TECHNICKÁ INFORMACE

4-023-1927

BĚHEM PROVOZU SE OTEVÍRÁ KRYT TOP. TĚLESA

Výrobek s tepelným čerpadlem:

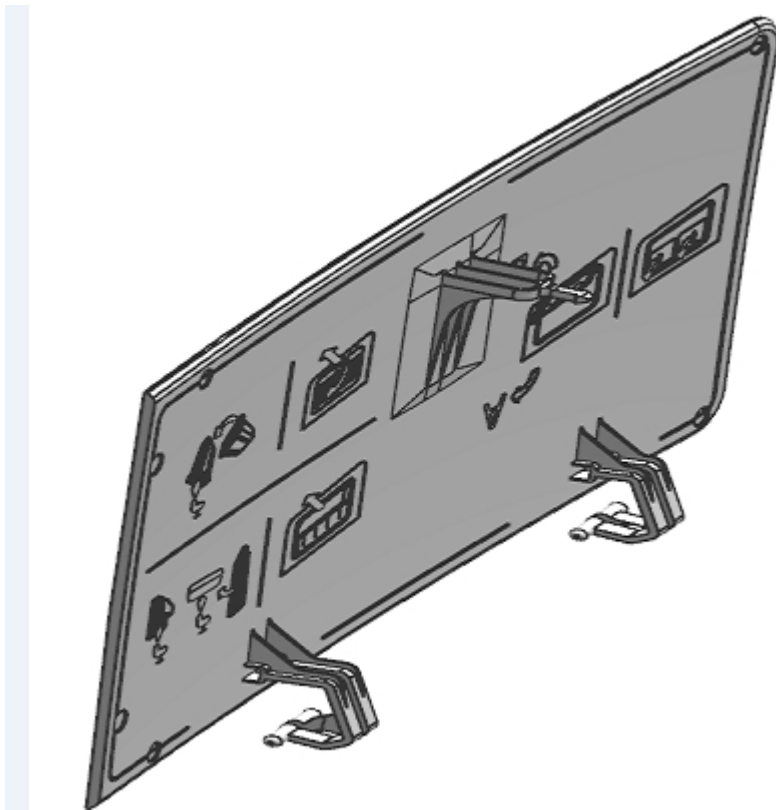
u kondenzačních sušiček vyrobených před 2.09.2019 (ser. 9323001) v případě výměny krytu top. tělesa, nebo v případech problémů s otevírajícím se krytem top. tělesa během provozu, se použije nová sada (A + B). Nová souprava obsahuje vylepšený kryt dveří a pouzdro dveří.
